2021年1月

お客さま各位

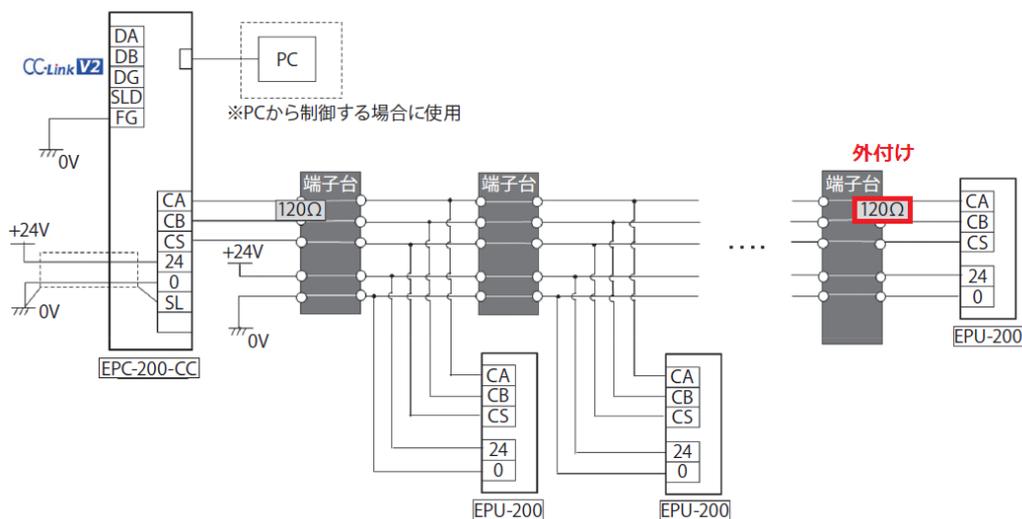
【変更内容】

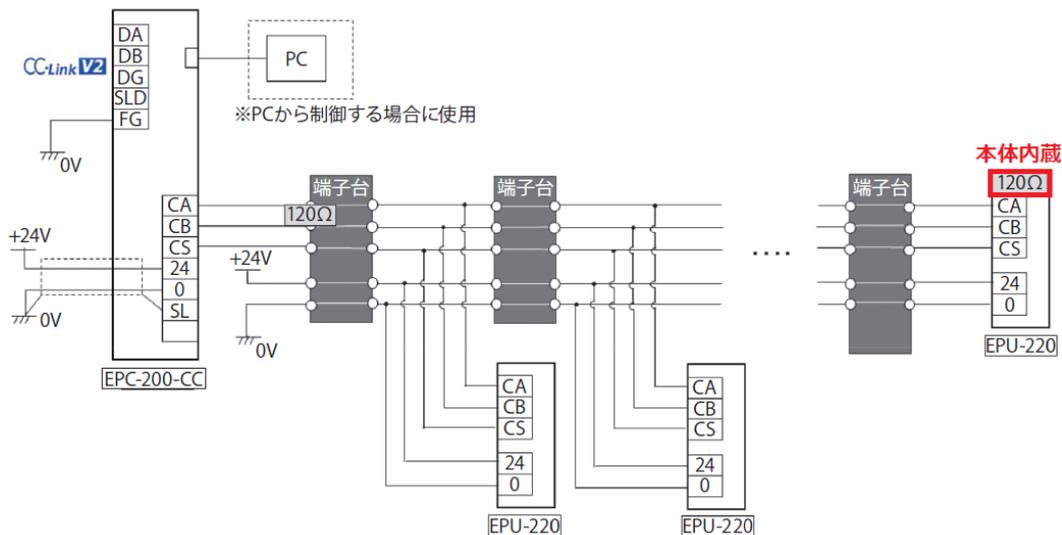
【変更時期】
